**FW: SOLICITAÇÃO DE IMPUGNAÇÃO DE EDITAL TP 2001/2021-CPL-MP-PGJ**

OBRA: Construção do Remanescente Promotória de Coari 2021 - Final

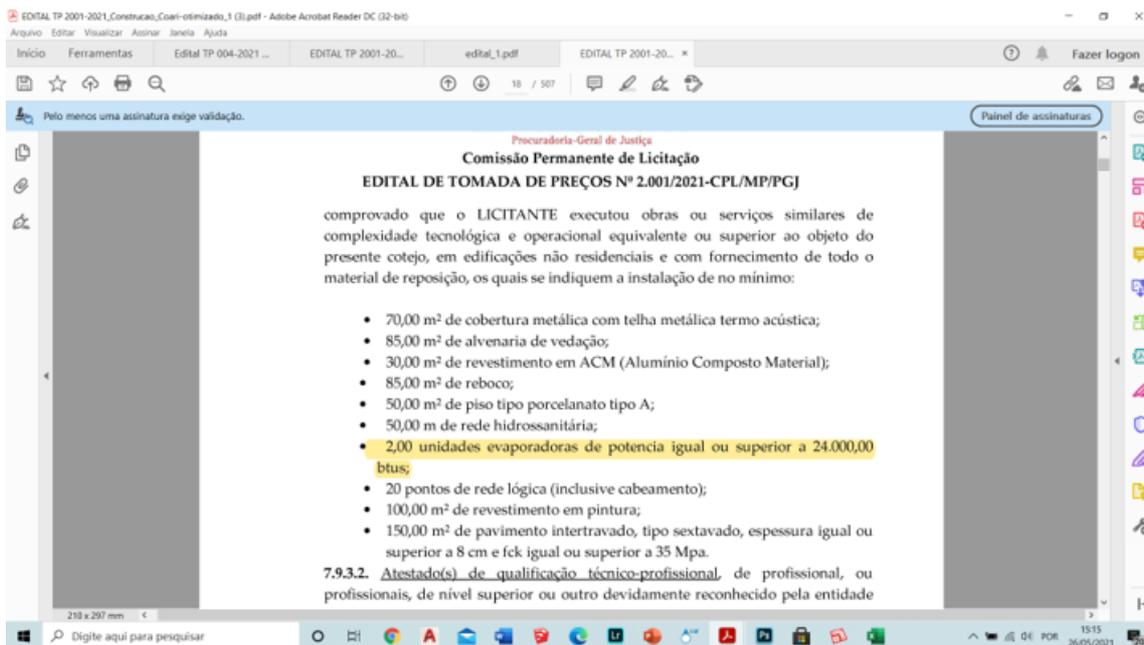
O próximo ponto que quero questionar, não é novo porém a resposta recebida ao meu questionamento (processo anterior) não me parece razoável.

Solicito esclarecimentos no seguinte tema: na página 18 do edital, item 7.9.3.1, parágrafo 2, é solicitado o seguinte?

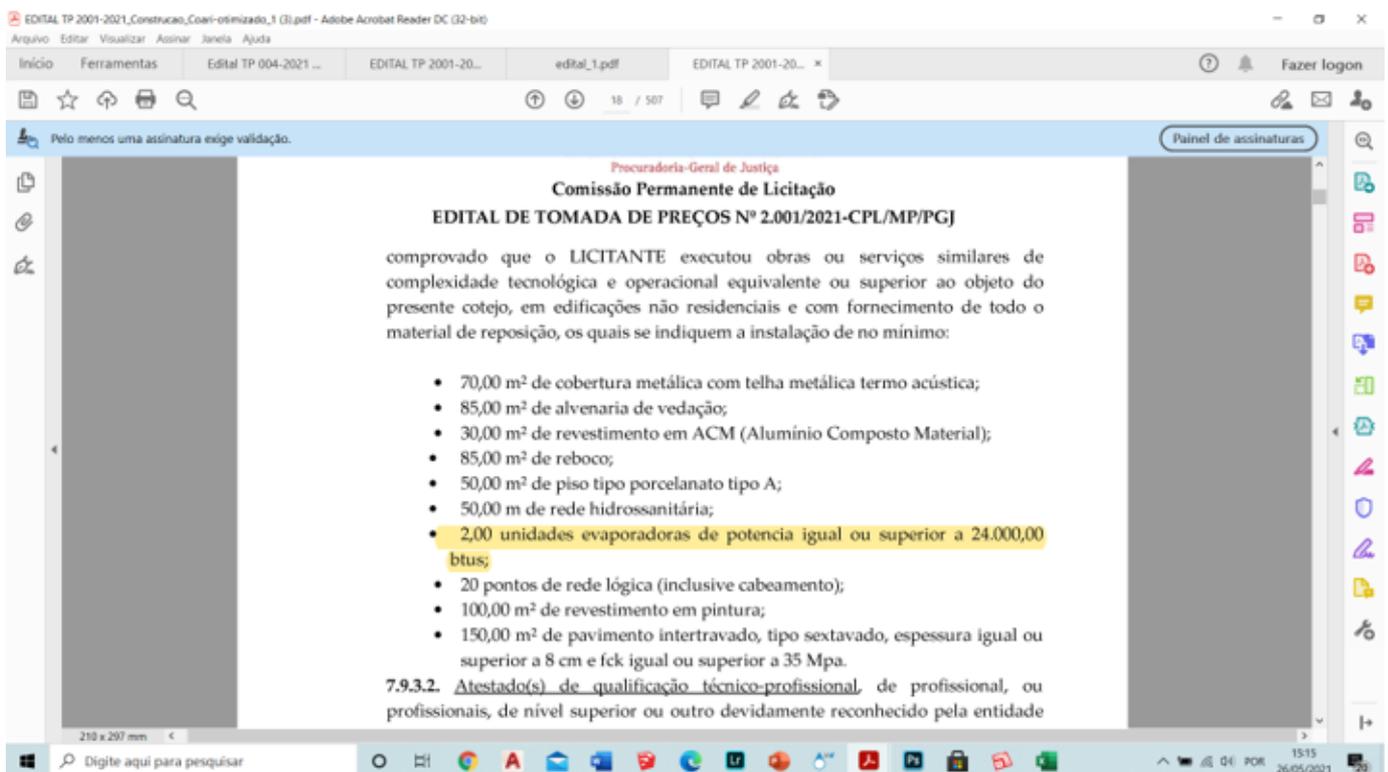
O próximo ponto que quero questionar, não é novo porém a resposta recebida ao meu questionamento (processo anterior) não me parece razoável.

Solicito esclarecimentos no seguinte tema: na página 18 do edital, item 7.9.3.1, parágrafo 2, é solicitado o seguinte?
